經濟部標準檢驗局第六組 書函

# 電氣商品檢測技術一致性研討會會議紀錄

開會時間：107年4月11日（三）上午9時30分

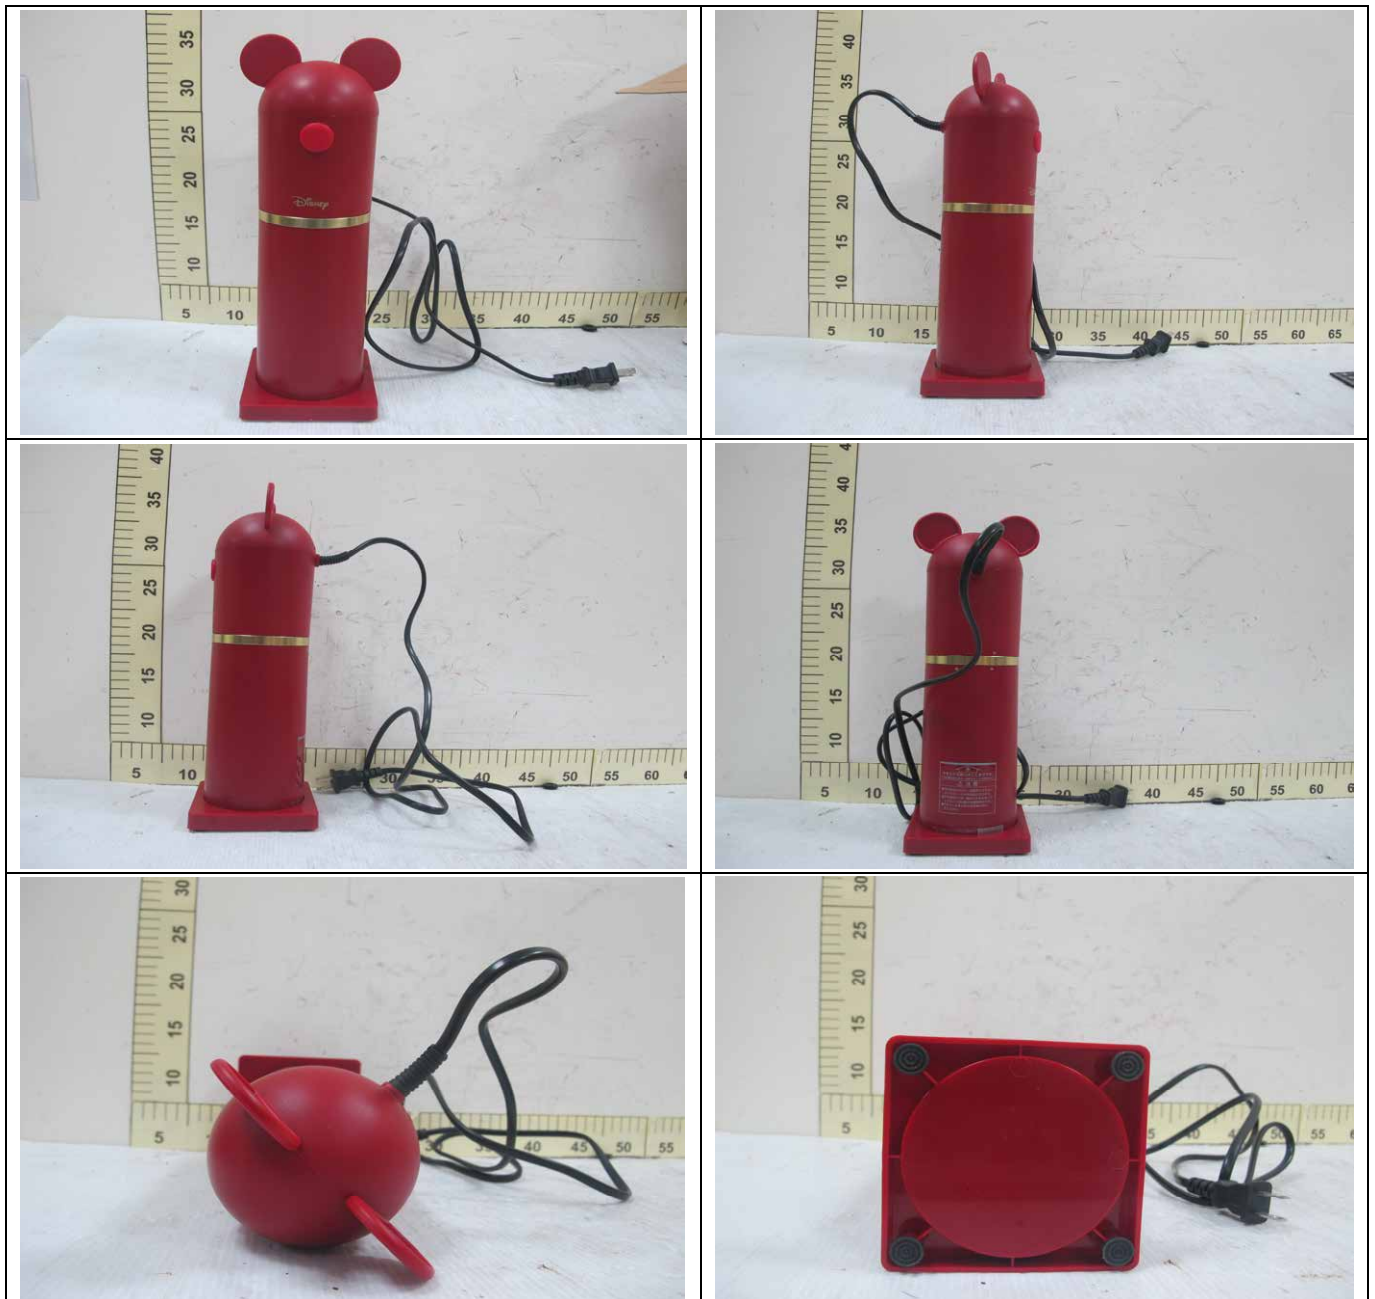
請討論產品外觀相片（如下圖所示）是否符合 CNS 60335-1（103 年版）第 22.44 節要求，電器不得有像玩具之造型和裝飾的外殼。

備考:例:外殼做成動物，字母，人或其比例模型

經出席與會人員討論，該商品造型類似卡通玩偶，不符合 CNS 60335-1（103 年版）第 22.44 節要求，建請提案單位再蒐集相關資料再行討論。

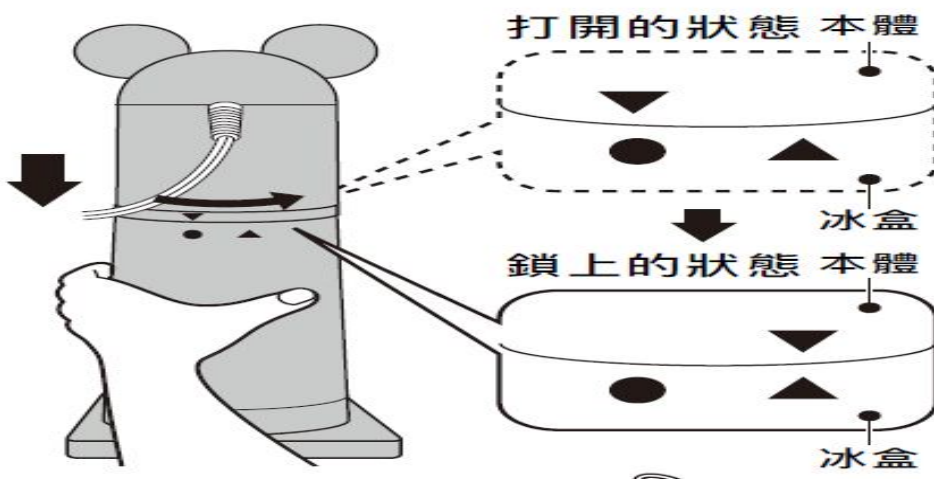
1. 如下圖所示產品說明書內有相關警語及符號標示。

- ◆ 本電器不預期供生理、感知、經驗或知識不足之使用者(包含孩童)使用，除非在對負有安全責任的人員之監護或指導下安全使用。
- ◆ 孩童應受監護，以確保孩童不嬉玩電器。
